Rilievi da implementare in fase di Progetto Esecutivo

(Estratto da Nota Tecnica)

Questo documento è un estratto della Nota Tecnica redatta Aspi che include la sola parte di rilievi rimandati alla fase di Progetto Esecutivo sviluppati durante l'istruttoria della versione di Progetto Definitivo del 24/11/2022 e integrazione volontaria del 05/12/2022. Le indicazioni vengono fornite secondo quanto riportato nella seguente tabella. Fare riferimento alla Nota completa per gli allegati.

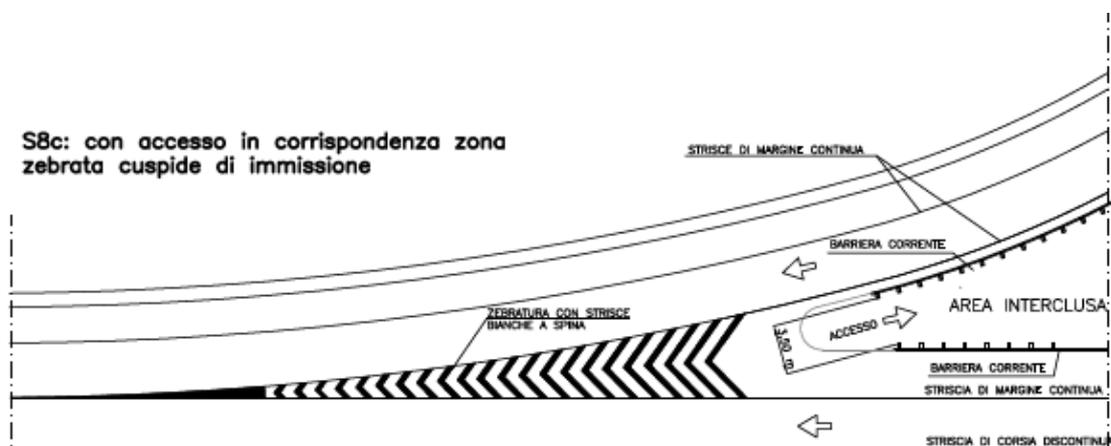
(Parere BdS – 09/03/2022 – Punto elenco 5) – “Si ritiene opportuno che siano specificate le esigenze di accesso alle due aree intercluse tra le rampe. La soluzione dovrebbe cercare di razionalizzare gli accessi limitandoli ad uno solo per ogni area interclusa, possibilmente non posizionato nella rampa di uscita, ma sull’asse autostradale.”

RISPOSTA - È opportuno specificare l’esigenza ed il fabbisogno della piazzola tecnica presente sull’asse autostradale. Inoltre, si suggerisce di prevedere l’accesso all’area interclusa dalla cuspide non esposta al traffico piuttosto che dalla rampa di uscita dello svincolo, come da esempio riportato di seguito.

(Rimandabile alla fase di progetto esecutivo). PROGETTISTA: Osservazione recepita nell’elaborato F.5 Piazzola di servizio rev. 5 del PD 14/10/2022.

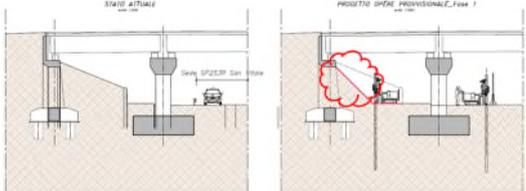
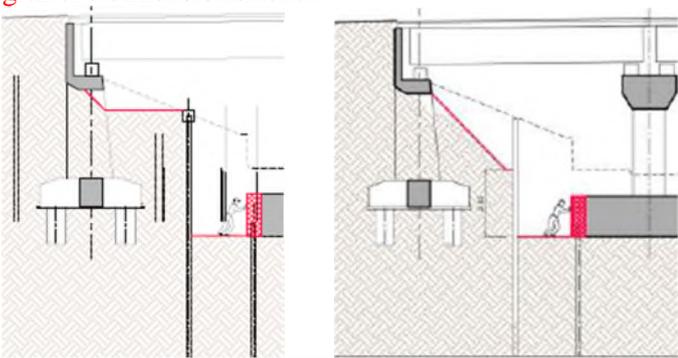
<p>Rilievo 43</p> <p>Nelle verifiche di stabilità del rilevato si considerano parametri leggermente superiori a quelli determinati per il corpo del rilevato, si chiede di rendere coerenti i parametri. (Rimandabile alla fase di progetto esecutivo). PROGETTISTA: Osservazione recepita nel § 5, elaborato R.2 rev. 5 del PD 14/10/2022.</p>
<p>Paragrafo 7.5 Geotecnica – Muro di controripa a sostegno della pista ciclabile</p> <p>Rilievo 44</p> <p>Mancano le verifiche della berlinese a sostegno del rilevato per la realizzazione della pista ciclabile (rif. Elaborato grafico F11, rev.4), berlinese che ha anche funzione di sostegno (con scavo maggiore, seppure limitatamente a fasi lavorative temporanee) durante la realizzazione degli interventi in fondazione (elab H2 rev.4). (Rimandabile alla fase di progetto esecutivo, si richiede tuttavia un predimensionamento in fase di PD). PROGETTISTA: Osservazione recepita nel § 6, elaborato R.2 rev. 5 del PD 14/10/2022.</p> <p>Risposta ASPI (relativa alla versione ricevuta il 20/10/2022) : Al §6 della relazione R.2 Relazione di calcolo opere minori e opere provvisorie rev. 5 del PD 14/10/2022 viene effettuato il dimensionamento della berlinese.</p> <p>Si segnalano i seguenti aspetti da recepire alla stesura del PE:</p> <ul style="list-style-type: none"> - va verificata la compatibilità dell'alleggerimento previsto a valle della spalla del viadotto nella fase esecutiva (se confermata) in cui è prevista la realizzazione della berlinese (figura in seguito)  <ul style="list-style-type: none"> - Secondo la fustistica schematizzata si prevede di realizzare parte della berlinese in elevazione: non è chiaro come si intenda realizzare il completamento dei micropali della berlinese tramite il riempimento con malta/calcestruzzo, la conseguente realizzazione del cordolo di sommità ed il riempimento a tergo. Si richiede di chiarire in fase di PE - Si segnala che il profilo del terreno indicato nell'elaborato F.11 (figura sotto a sx) non è coerente con quanto verificato nella relazione (figura sotto a dx): si chiede di rendere coerenti elaborati grafici e dimensionamenti.
